Relatório de Vistoria Nº 001/2010 – NLA/SUPES-SP/IBAMA

**Vistoria técnica ao traçado previsto  
para a implantação do trecho Leste do  
Rodoanel Mário Covas.**

Figura 07

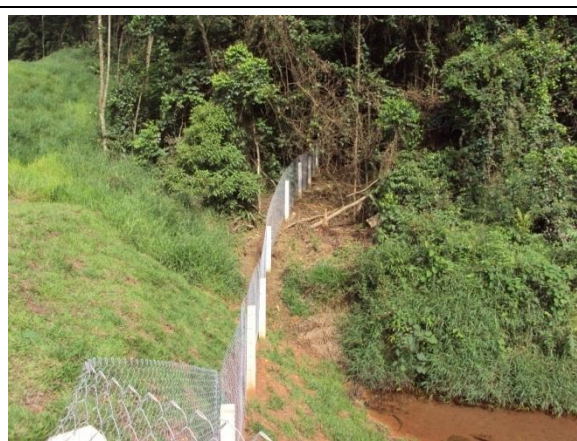
- Ponto 03: Passagem de fauna instalada sob o rodovanel (figura 7). No local foi instalada cerca direcionadora de fauna (figura 8), porém, em angulação incorreta, fragmentando a mata existente ao invés de tangenciá-la. Segundo informações no local, este problema será brevemente corrigido, porém lembramos que este equívoco acabou acarretando impacto ambiental desnecessário na abertura de picada na mata para instalação das cercas, fato que, mesmo estando dentro da faixa de domínio, deverá estar de acordo com o projeto de engenharia apresentado e aprovado pelo órgão ambiental licenciador.

Figura 11

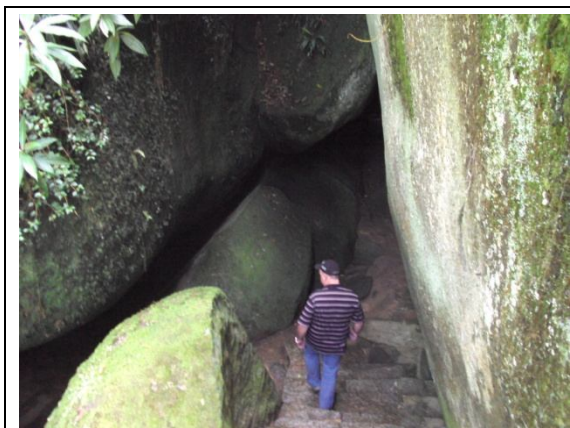
Como no traçado preferencial apresentado pelo empreendedor ocorre interceptação do parque municipal de Santa Luzia, em uma distância aproximada de 258 metros da gruta (figuras 11 e 12), com base na legislação espeleológica, deverão ser

apresentados os estudos espeleológicos ao IBAMA/SP, para análise e posterior envio ao ICMBio/Centro Nacional de Estudo, Proteção e Manejo de Cavernas/CECAV em Brasília para anuência.

Figura 49

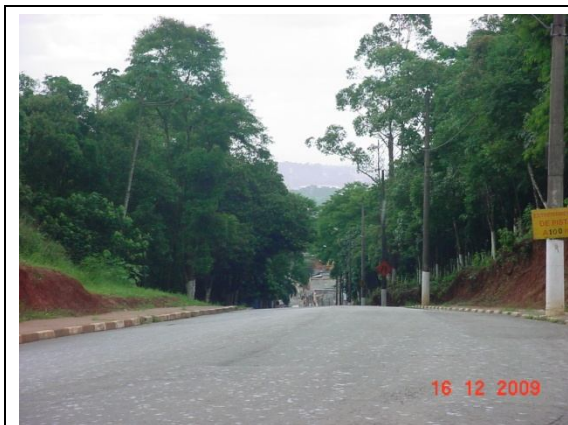
- Ponto 23: Área de preservação da CDHU, próxima (ao sul) do trevo com a via Dutra, com rara área de Mata Atlântica em zona urbana, em diferentes estágios de regeneração (pioneiro, inicial, médio) no sub-bosque de antigos eucaliptos (figuras 49 e 50). Mesmo que esta área não seja legalmente protegida, por se tratar de área de preservação em regeneração que será quase totalmente removida pela instalação do rodoanel, deverá ser inicialmente levantada a destinação que o proprietário pretende para a área e, caso seja para preservação ambiental, deverá haver proposta de outra área com características semelhantes para preservação, como medida compensatória.
